N/Réf. : BXL30004\_708\_PREA

**BRUXELLES. Parc du Cinquantenaire**

**AVIS PREALABLE : Avant-projet de restauration**

### Avis préalable de la CRMS

Zones d'utilisation –extr. du dossier

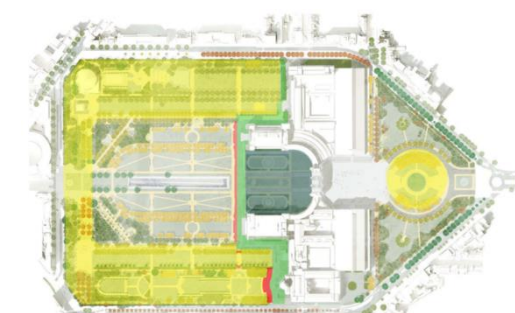
La zone d'intervention (en jaune) a été définie en fonction de l'état sanitaire des alignements d'arbres et sur base de la nécessité de renforcer les lisières du parc qui sont en état inquiétant de dégradation. Certaines interventions en dehors de ce périmètre ont été ajoutées par le bureau d'études sur base des possibilités budgétaires et en fonction des ambitions du projet de restauration (esplanade ouest et zone des murs et escalier).

La Commission souscrit à l'étendue de cette première phase. **L'extension avec la zone des murs et de l'escalier est indispensable**, car ces éléments ne peuvent être dissociés du parc.

La Commission demande cependant que la cohérence sur le long terme soit garantie lorsqu'il s'agira de mettre en œuvre les phases suivantes. Afin de pouvoir garantir cette cohérence, il convient

d'établir un schéma directeur *masterplan*), à apprécier au vu de l'état de référence dont question ci-devant.

Nouvelles surfaces perméables – documents extr. du dossier de

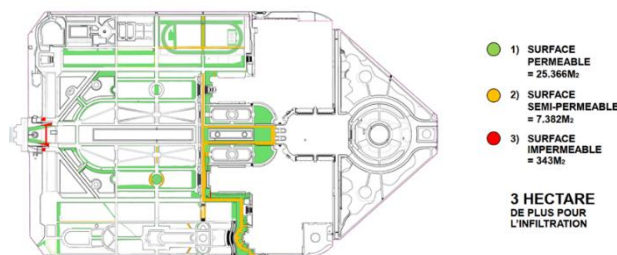
Dans le cadre de l'amélioration de la gestion des eaux dans le parc, on propose, entre autres, de prendre des mesures pour déminéraliser le parc, notamment par le rétrécissement de chemins et la suppression des zones asphaltées aux abords immédiats des bâtiments. Si le principe de cette proposition peut être admis et encouragé, la CRMS demande de poursuivre l'étude sur le traitement (paysager) et la mise en œuvre de cette mesure de manière à respecter la lisibilité et la configuration (historique) du parc, ainsi que l'échelle des bâtiments. Il y a également lieu de prendre en compte la plus-value à créer en termes spatiaux (plus d'espace) et d'utilisation pour les visiteurs du parc.

En ce qui concerne la déminéralisation au pied des bâtiments, on note que, sur le plan historique, la base des bâtiments n'était pas plantée. Il semble donc plus opportun d'agir sur le revêtement pour résoudre (en partie) certains problèmes d'infiltration. Une réflexion poussée s'impose sur ce point.

Un travail minutieux sur la palette végétale, pour distinguer les massifs de lisières du parc des agrandissements des zones plantées en alignement, est nécessaire également. La plantation d'une haie basse de part et d'autre de (certains ?) chemins ne pourrait en tout cas pas entraîner un 'effet de canalisation'. La Commission demande de poursuivre l'étude sur ce point et signale que les photos historiques, montrant qu'il existait des chemins avec des alignements d'arbres intégrés dans des zones plantées, pourraient apporter des éléments intéressants. La nécessité de créer davantage de zones de plus grande infiltration devrait être étudiée en fonction de l'aménagement de bandes de plantation d'arbustes (bas) sous un nombre de rangées d'arbres à déterminer. L'impact visuel de cette intervention sur la trame historique reste à étudier et à évaluer.

Sondages des systèmes racinaires – photos CRMS,

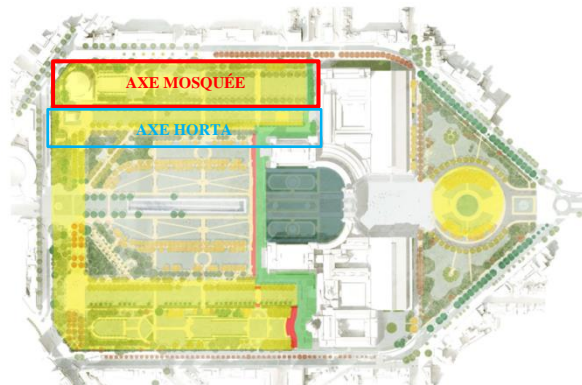
De manière générale, la CRMS valide les principes énoncés pour la gestion du patrimoine vivant et notamment la proposition de maintenir les arbres sains le plus longtemps possible et d'améliorer leurs conditions de croissance, e.a. par la décompaction du sol et l'approvisionnement en eau. Pour maintenir les arbres sains le plus longtemps possible, la CRMS estime qu'il y a également lieu **d'éviter toutes les interventions invasives dans les zones racinaires des arbres (ex. des gaines qui passent sous ou près des racines)** qui, comme le montrent les photos jointes, se trouvent à ras du sol.
